ROZPORZĄDZENIE MINISTRA TRANSPORTU I BUDOWNICTWA<sup>1)</sup>

z dnia 20 kwietnia 2006 r.

zmieniające rozporządzenie w sprawie rejestracji i oznaczania pojazdów<sup>2)</sup>

**Rysunek 2.** Kształt przetłoczeń znaków i ramki obrzeża

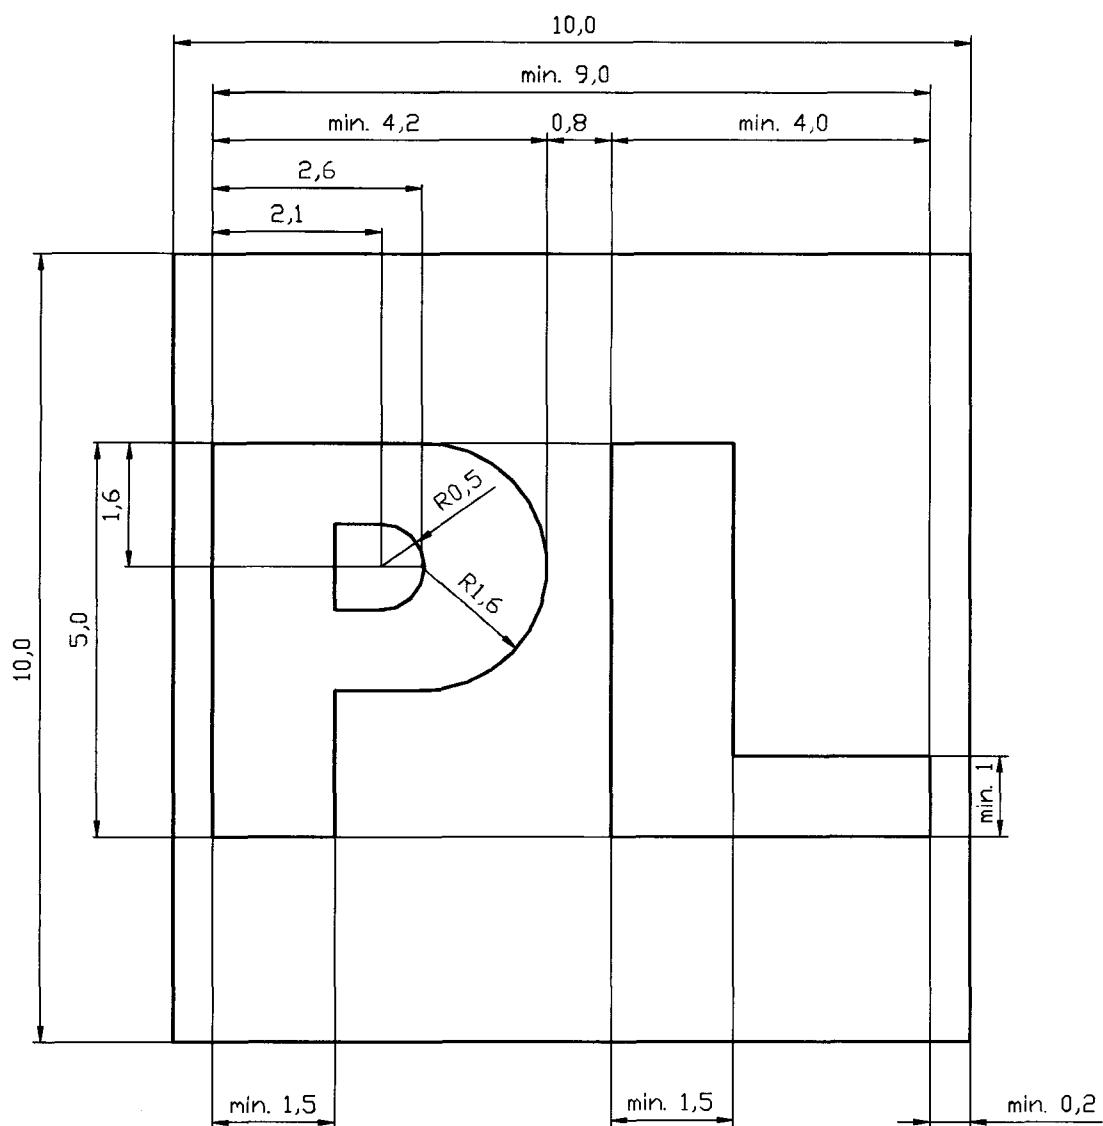
m) rysunek 2 „Kształt przetłoczeń znaków i ramki obrzeża” zastępuje się rysunkiem określonym w załączniku nr 3 do niniejszego rozporządzenia,

R — zgodnie z technologią tłoczenia folii  $\alpha = 15^\circ \div 70^\circ$

$h_1 = 0,4 \div 1,5$  mm (dla tablic motorowerowych)

$h_1 = 0,4 \div 2,0$  mm (dla tablic innych)

$h_2 = 0,05 \div 1,0$  mm

Rysunek 10a. Wymiary i położenie symbolu Unii Europejskiej oraz liter „PL”

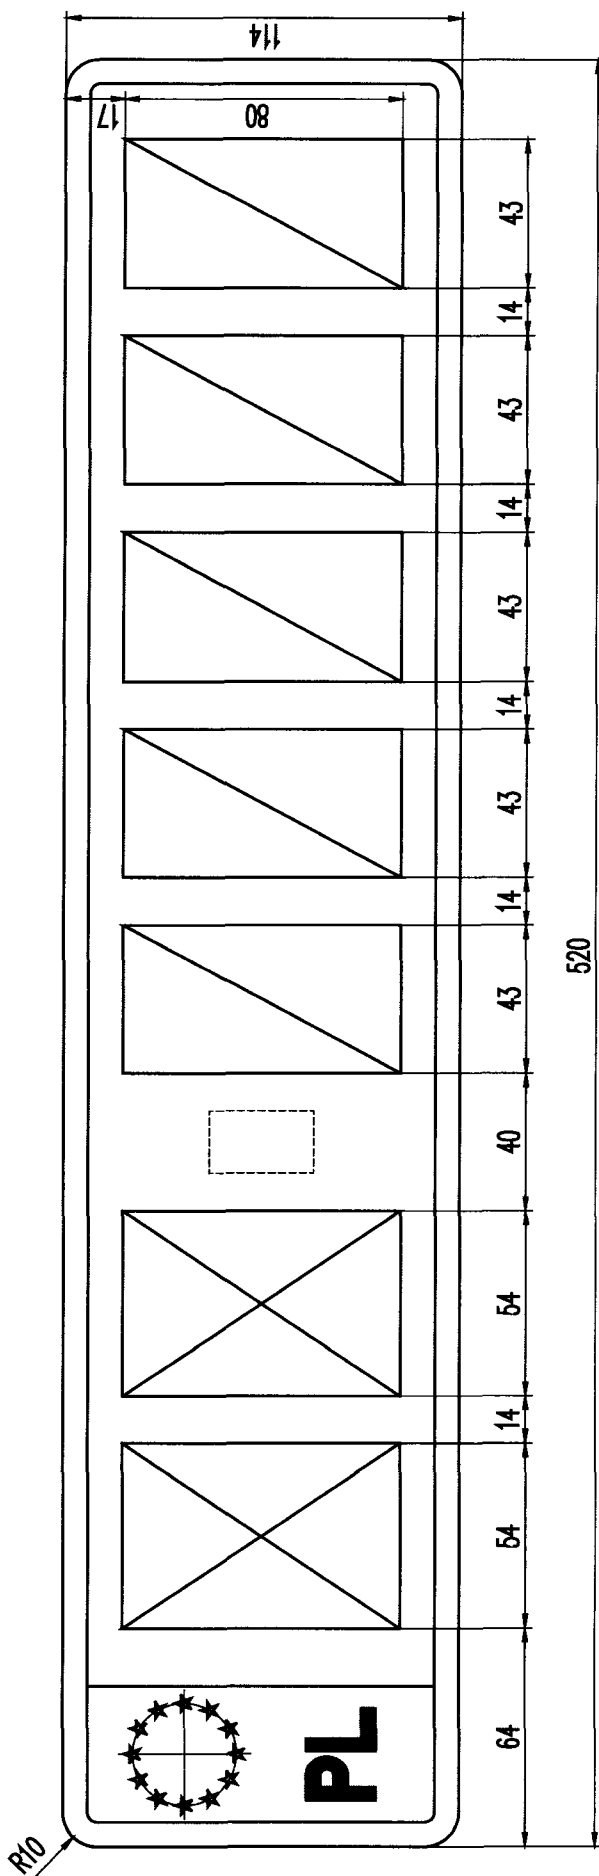
o) po rysunku 10 dodaje się rysunek 10a określony w załączniku nr 5 do niniejszego rozporządzenia,
